Dodatek č. 3

Smluvní strany tímto prohlašují, že dne 9.4.2020 uzavřely smlouvu o dílo, jejímž předmětem je provedení stavebních prací na veřejné zakázce s názvem: „**III/12519 Kácov, most ev.č. 12519-1**“ (dál jen „**Smlouva o dílo**“). Na základě dohody smluvních stran a ve vazbě na čl. 14. odst. 13. Smlouvy o dílo, uzavírají smluvní strany tento dodatek č. 3 ke Smlouvě o dílo (dále jen „**Dodatek č. 3**“).

Změnový list

Vyjádření autorského dozoru č. 4 - skutečná geologie na pravém břehu

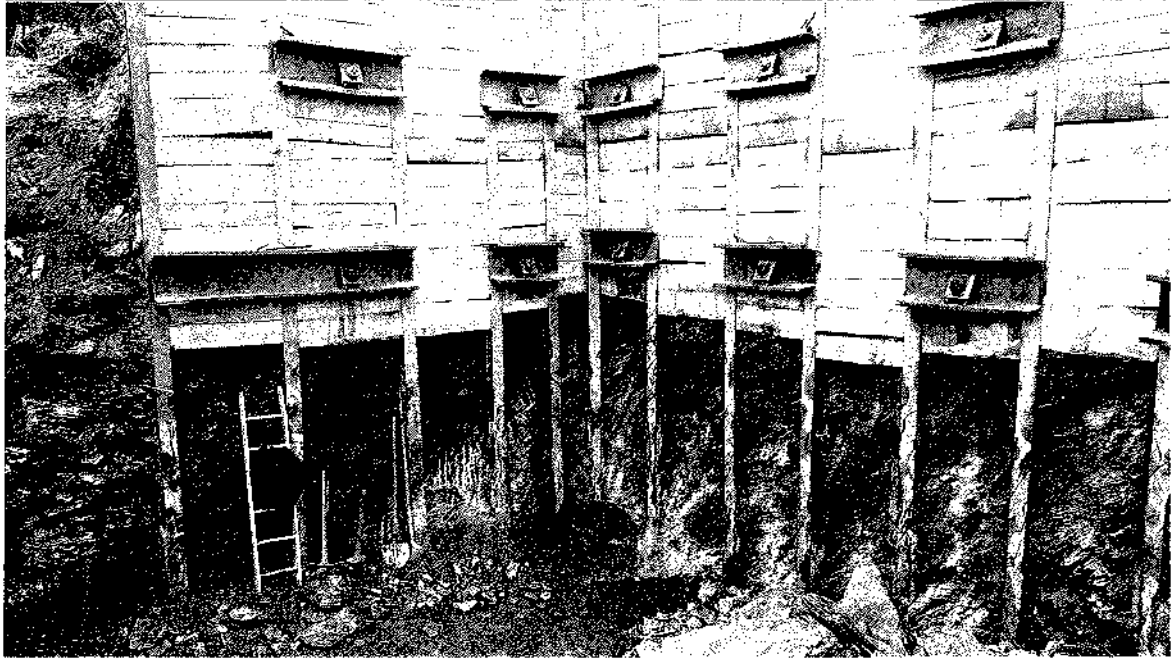
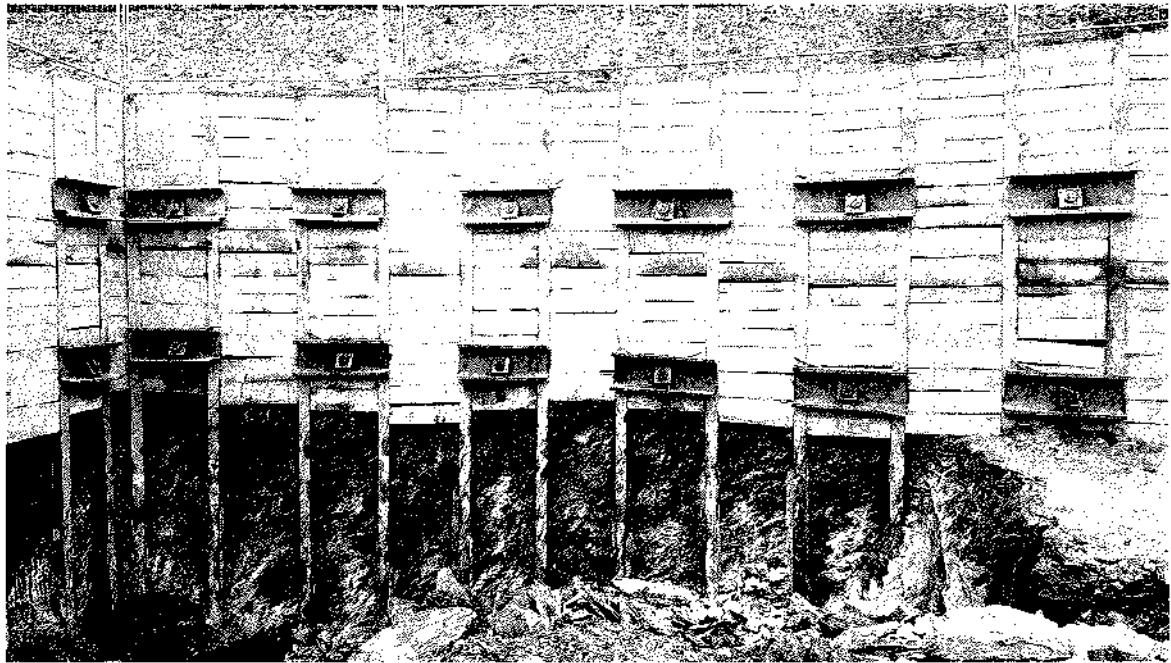
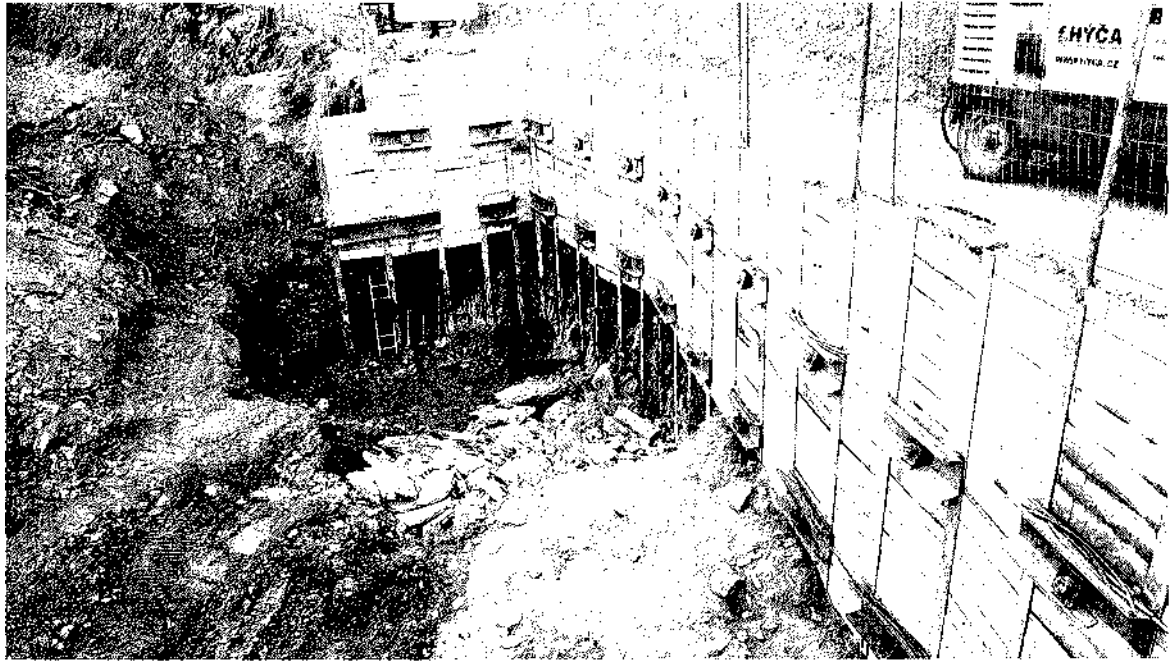
- Při odtěžování živičných vstev z úkolné
manipulační plošiny pro vrtání druhé řady
kter v úseku 1. etapy (od OP 4 vlevo) byla
zastížena soudržná hornina (orientace R3).
Hornina vyžehá v trojúhelníkovém tvaru směrem
cca od 1/3 výkopu směrem k odhulenému
záporovému pažení (viz pořizená fotodokumentace).
K dosažení nivelety vodorovně základové spáry
dle RDS je třeba tenko skalní útvary
odbourat. Žhotovitel po předběžné konzultaci
s projektantem RDS objednal sděluje:
- pro dosažení požadované nivelety je třeba
uvést skalní profil odbourat (mechanicky
stejným kláděm a ručním dočištěním
základové spáry)
 - v úseku mimo skalní masiv lze předpokládat
nutnost sanace podloží dle RDS pro
dosažení stovnatelných fyzikálně-mechanických
vlastností základové spáry
 - uvedené skutečnosti nebylo možné při
přípravě a realizaci zpracování PDPS ani

RDS předpokládat. Skutečná poloha ~~u~~
trav skalního masivu ~~byť~~ je zjistitelná
až po ~~ott~~ při odtěžování zemních vrstev
dle RDS.

- uvedené skutečnosti mají dopad na
dobu provádění díla a celkové náklady
stavby (strejní bourání a místní dočištění
v horninovém masivu)
- Celkový dopad bude oznámen objednateli
po odtěžení a odbourání nadloží na
niveletu základové spáry v celém SO 251.

Zhotovitel žádá objednatle o povolení
~~zahájit~~ zahájit odbourávání horninových
vrstev na úrovni nivelety základové
spáry.

ZADÍK TOS: PROVEDENA KONTROLA
STAVBY A PROVEDENÍ PRACÍ. POTVRZENÍ
NALEZENÍ SKALNÍHO MASICU U LEVÉ STRANY
U SO 251 OPERA 4 (VIZ FOTODOKUMENTACE STAVBY).
POVOLÍ ODBOURÁNÍ VRSTEV NA ÚROVNI NIVELETY
ZÁKLADOVÉ SPÁRY A ZADAL O VYJÁDŘENÍ
A.S. (ING. DUŠAN ČEK D.)
